Projet de délibération n° 2016 DU 192 2° : approbation du dossier de création de la ZAC Saint-Vincent-de-Paul

Annexe 1 e : Avis de l'autorité environnementale

AVIS DE L'AUTORITE ENVIRONNEMENTALE

**Avis de l'autorité environnementale sur le projet de création
de la zone d'aménagement concerté (ZAC) Saint-Vincent-de-Paul
à Paris dans le 14^{ème} arrondissement**

Présentation du site de l'Hôpital Saint-Vincent-de-Paul (Paris 14ème)

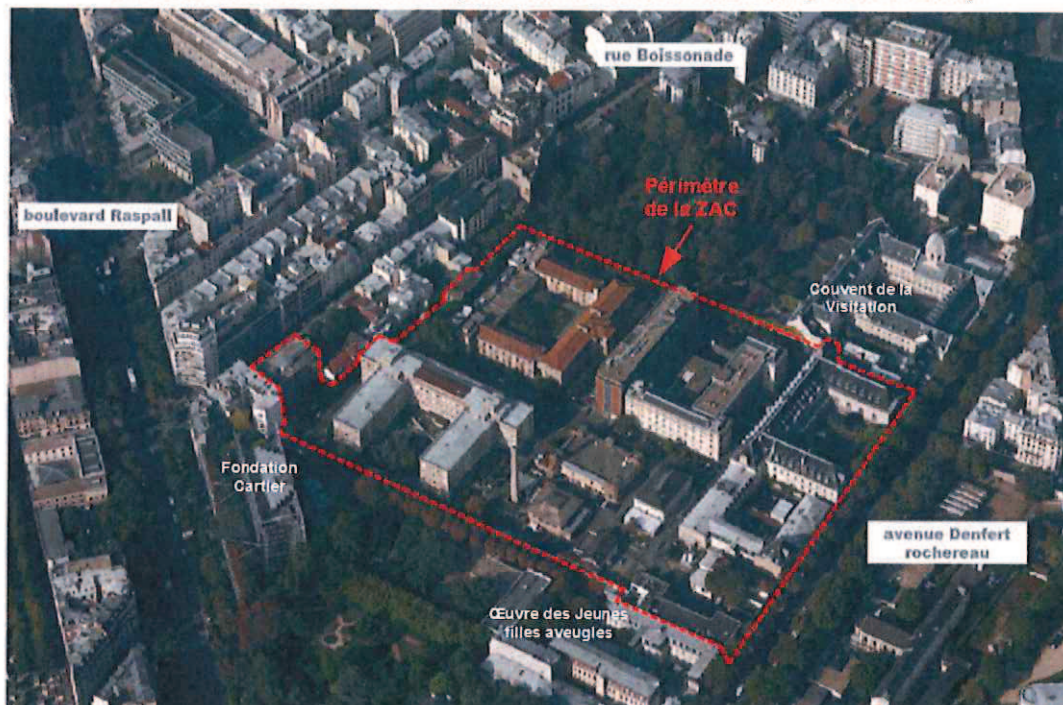
Le projet de ZAC prévoit de conserver le front bâti historique sur l'avenue Denfert-Rochereau, constitué notamment des bâtiments de l'Oratoire (1650) et des bâtiments Pierre Robin (1880-1883), ainsi que plusieurs bâtiments qui sont des témoignages des grandes évolutions du site¹ : la maison des Médecins (1886), la maternité Pinard (1934) et la clinique Marcel Lelong (1959). Les bâtiments conservés seront restaurés pour les plus anciens, réhabilités et transformés pour les plus récents (surélévation de la clinique Lelong sur trois niveaux, conservation du bâtiment d'origine de la maternité Pinard, qui retrouvera sa toiture-terrasse d'origine, et démolition/reconstruction du parking et de l'extension des années 1970). Les dix autres bâtiments seront démolis pour construire trois nouveaux îlots bâtis.

L'étude d'impact ne précise pas les hauteurs des futurs bâtiments (nouveaux ou rénovés). L'autorité environnementale note que, d'après l'étude d'ensoleillement, fournie en annexe et dont les principaux résultats sont présentés dans l'étude d'impact, elles seraient de l'ordre de R+6 à R+9 pour les îlots à créer. Il conviendra de compléter la description du projet en apportant ces informations.
